Formular de evaluare a condițiilor de accesibilitate a clădirilor publice

Categorii	Indicatori	Date colectate
Localitate, raion:	Risipeni (Falesti)	
Adresa, strada, nr.:	-	
Instituția:	BESV nr. 17/57 Gimnaziul Diomid Gherman, s. Risipeni	
Tipul instituției:	Instituție educațională	
Latitudinea:	47.461278 ,	
Longitudinea:	27.659601

Fig. IV.18 Parcare pe o direcție perpendiculară față de carosabil

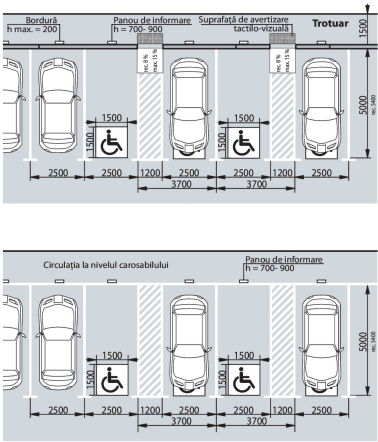
Parcare obișnuită:

Nu , dar există loc unde poate fi amenajată parcare

Fig. V.32.b Rampă de acces paralelă cu intrare în clădire

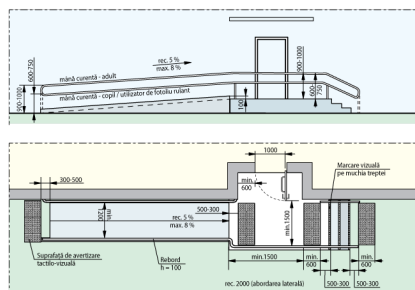
Categorii	Indicatori	Date colectate
	Dacă este folosită o intrare alternativă, există indicatoare care arată direcția către aceasta:	Nu
	La intrare sunt trepte:	Da, 12 trepte , Înălțime totală a treptelor/scărilor (cm)116 cm
	La intrarea în clădire este instalată o platformă de ridicare (verticală sau înclinată):	Nu
	Ușa se deschide în interior sau exterior:	Exterior
	Dimensiunile pragului/spațiului din fața ușii de intrare în clădire:	244 cm
	Înălțimea pragului ușii (de la nivelul solului până la nivelul superior al pragului):	116 cm ! Pentru h - până în 20 cm - se aplica regula de 1:10 ! La fiecare 9 m de cm x 140 cm
	Dacă există trepte, sunt semnalate treptele cu elemente contrastante și/sau tactile:	Nu Standard: prima și ultima treaptă trebuie semnalate în culori contrastante
	Există rampă de acces:	Nu
	Nu există rampă, dar sunt șine metalice:	Nu

Fig. V.1 Buzunare la coridoare /p.47/

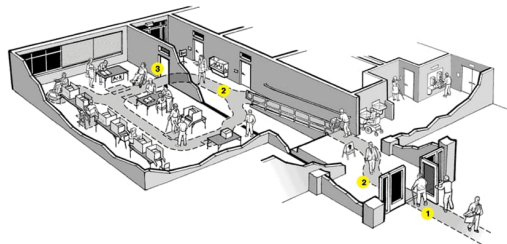
Coridoare:	Da
Lățimea coridorului (în cel mai îngust loc) este peste 150 cm?	Da
Trepte:	Da , 2 trepte , înălțimea:34 cm
Dacă sunt trepte, este o rampă interioară:	Nu
Dacă există trepte, sunt semnalate treptele cu elemente contrastante și/sau tactile:	Nu Standard: prima și ultima treaptă trebuie semnalate în culori contrastante
Pardoseala/podeaua în coridor este suprafață accesibilă:	Da
Suprafață alunecoasă:	Nu
Bariere/obstacole:	Nu
Culori contrastante (este o diferență de culoare contrastantă (culori închise / culori deschise) între perete și podea):	Da
Iluminare bună (lumină de zi și lumină artificială) pe hol și pe culoarele principale:	Parțial

Fig. V42a Amenajarea unei cabine WC adaptate - tip A

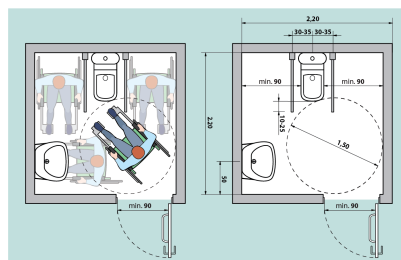
Grup sanitar în exterior:	Nu
Grup sanitar în interior:	Da . La Etaj
Dacă Wc este la etaj subsol, demisol, atunci există un ascensor?	Nu
Există indicatoare pe coridoare și pe ușă, care semnalează grupul sanitar accesibil:	Nu
